厚生労働省医薬食品局審査管理課
医療機器審査管理室

人工膝関節の審査ガイドラインに関する質疑応答集（Q&A）

人工膝関節審査ガイドラインに関するQ&A

斜線部：4.3.9(2) 軟組織との接触面に該当する部分
(固定面・関節摺動面以外)

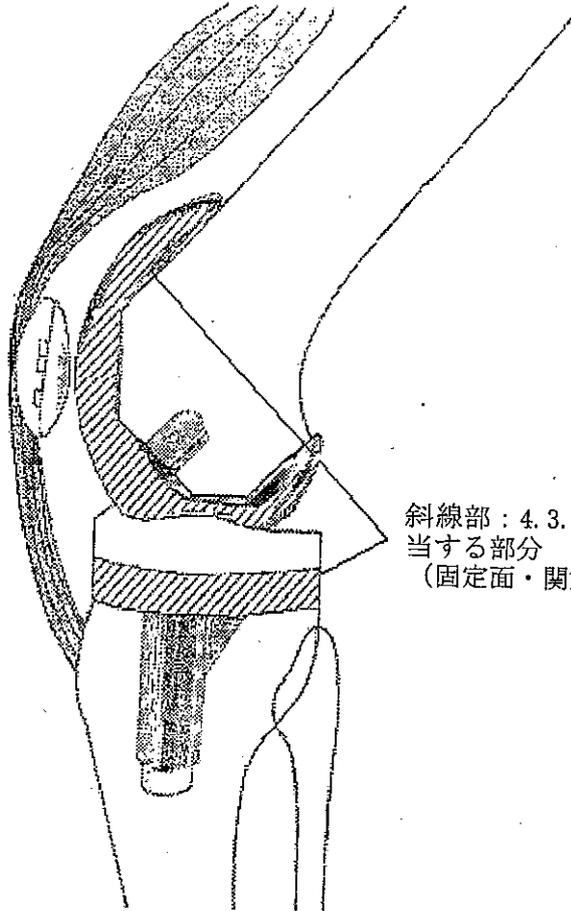
Q8 4.3.9 表面粗さ(2)の金属製コンポーネントの軟組織との接触面とはどの部分を指すか。

A8 関節摺動面・固定面以外の部分を指す。
